Łódź, dn. 28.02.2020 r.

Sygnatura: ZP/100/2019

Sprawa: **Przetarg nieograniczony na roboty budowlane: „Drugi etap budowy Centrum Kliniczno Dydaktycznego Uniwersytetu Medycznego w Łodzi wraz z Akademickim Ośrodkiem Onkologicznym”**

Działając w oparciu art. 38 ustawy z dnia 29.01.2004 r. Prawo zamówień publicznych Zamawiający udziela wyjaśnień treści Specyfikacji Istotnych Warunków Zamówienia.

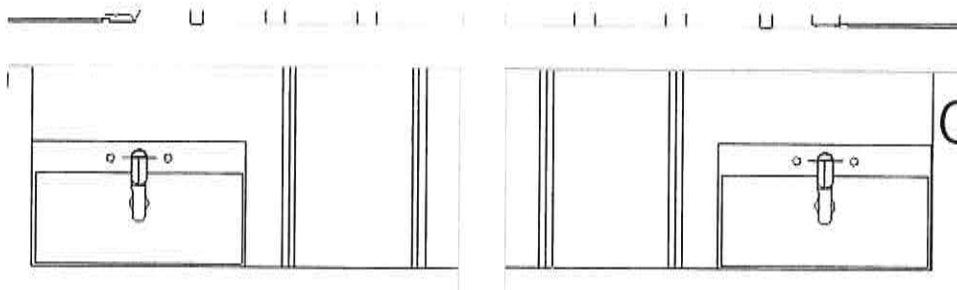
1526. Dot. P02.CS.25 Szatnia Szafka szatniowa podwójna – czy Zamawiający może zamieścić opis przedmiotu zamówienia?

Odpowiedź: W pom. P02.CS.25 występuje szafka szatniowa o indeksie 'Cc2.5'. Udostępniamy kartę katalogową.
